Modulo per la presentazione delle osservazioni per i piani/programmi/progetti sottoposti a procedimenti di valutazione ambientale di competenza statale

ID: Codice procedura (ID_VIP/ID_MATTM):10844

Impianto per la produzione di energia elettrica da fonte eolica, costituito da 6 aerogeneratori della potenza complessiva di 37,2 MW, un sistema di accumulo da 25 MW e relative opere connesse in località "Rempillo" nel comune di Pitigliano (GR).

TESTO DELLE OSSERVAZIONI

Immagine n. 5 Intervisibilità degli impianti eolici della provincia di Viterbo anche in quella di Grosseto, in particolare nel pitiglianese.

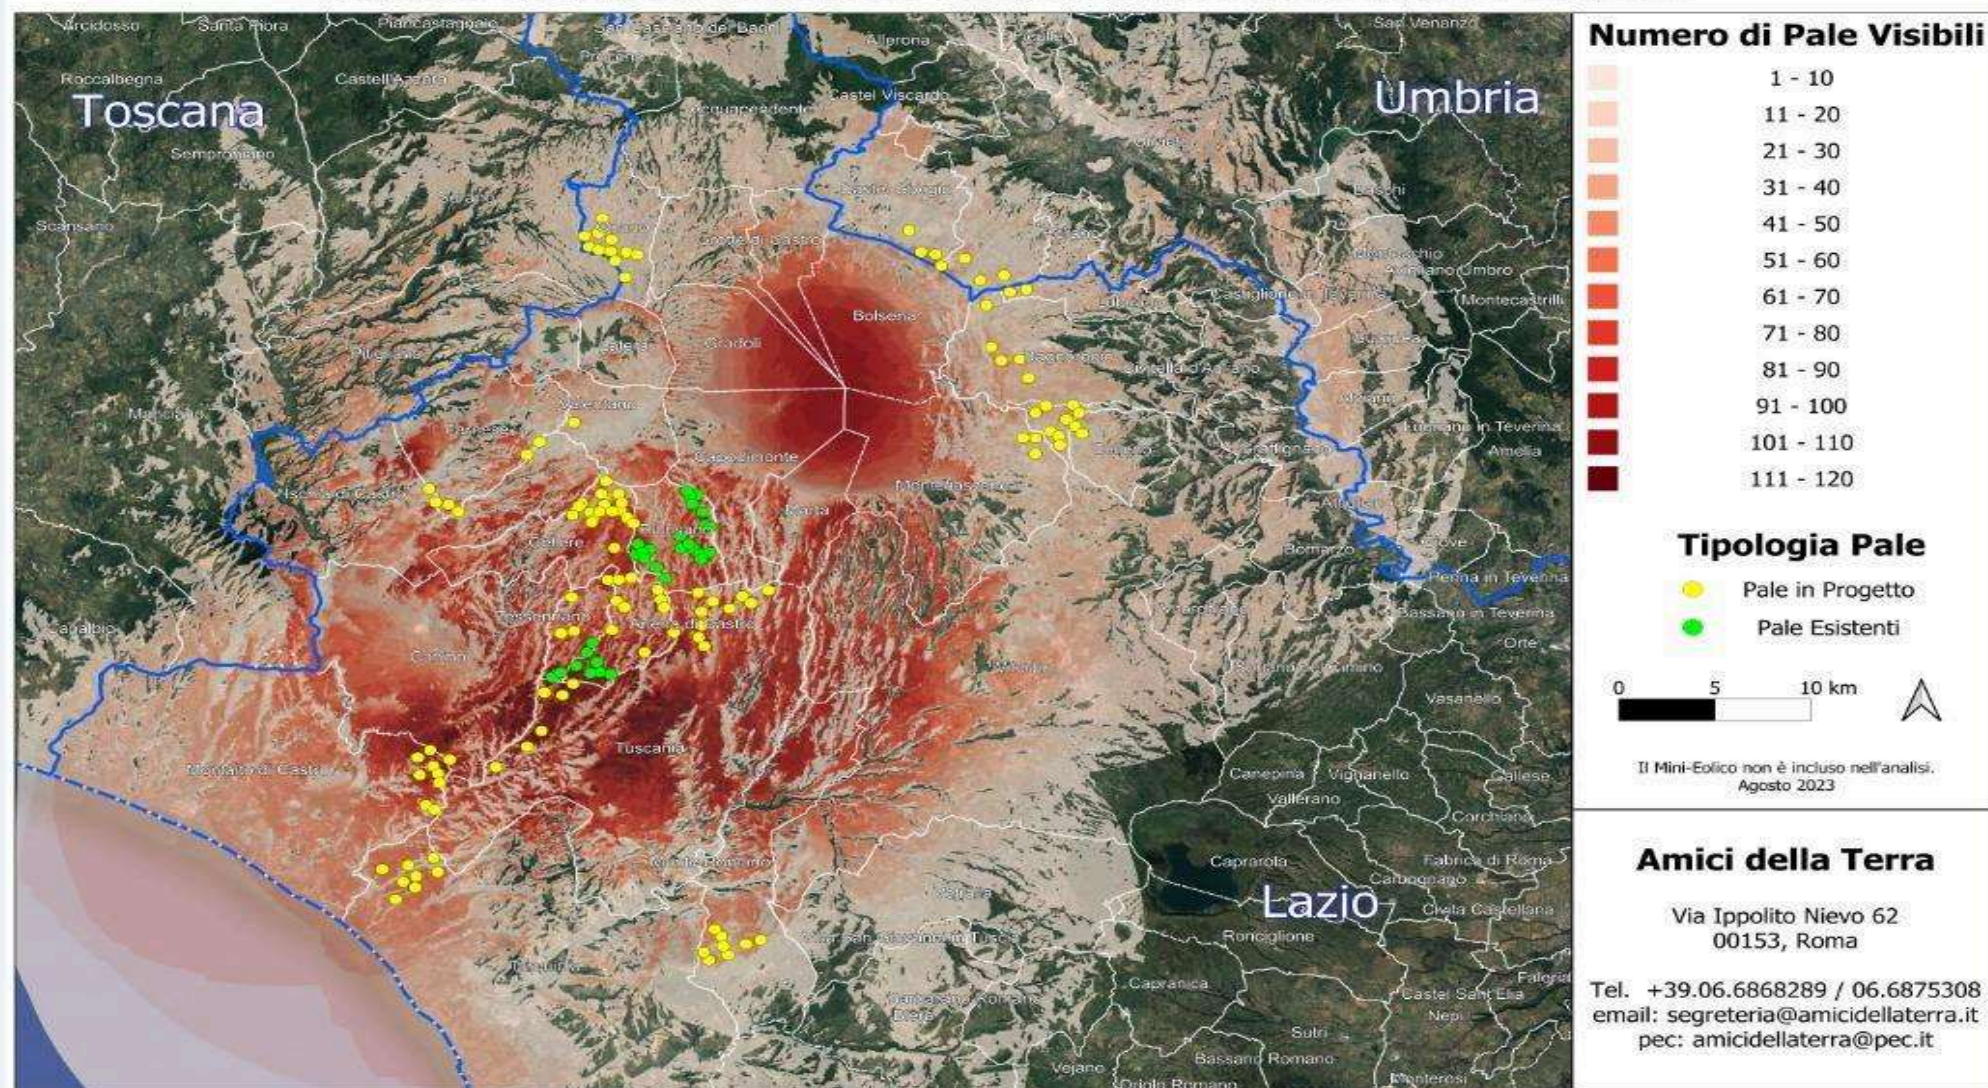
Quindi anche la Regione come Ente deputato dalla normativa nazionale a legiferare sulle aree idonee e non idonee si è espressa riguardo al fatto che abbia assolto ai doveri e alle quote stabilite dal PNIEC e in ambito regionale la provincia di Viterbo è stata quella con il più alto tasso di impianti FER tra tutte e quindi ormai satura ed il cumulo degli impianti FER installati, autorizzati e in progetto rappresenta una **elevata criticità per la sostenibilità ambientale di ulteriori eventuali iniziative**. L'impianto eolico " Rempillo" pur essendo "esterno al confine provinciale e regionale ma nelle sue immediate vicinanze (a soli 100 metri i primi due aerogeneratori) oltre ad impattare sul territorio e sulle economie di tre Comuni del Lazio (Farnese, Valentano e Latera) si trova nelle fasce di rispetto dei Beni di notevole interesse pubblico come si è evidenziate nelle Osservazioni nn. 1 e 2 e crea anche degli impatti negativi anche sui beni naturalistici come verrà dettagliato nell'Osservazione n. 4. Inoltre andrebbe a sommarsi al già enorme cumulo di impianti eolici e fotovoltaici e geotermici che già creano una elevata criticità ambientale nella provincia di Viterbo e interferiscono anche con il territorio toscano come si può vedere dalle immagini nn. 4 e 5 dell'Allegato n. 1.
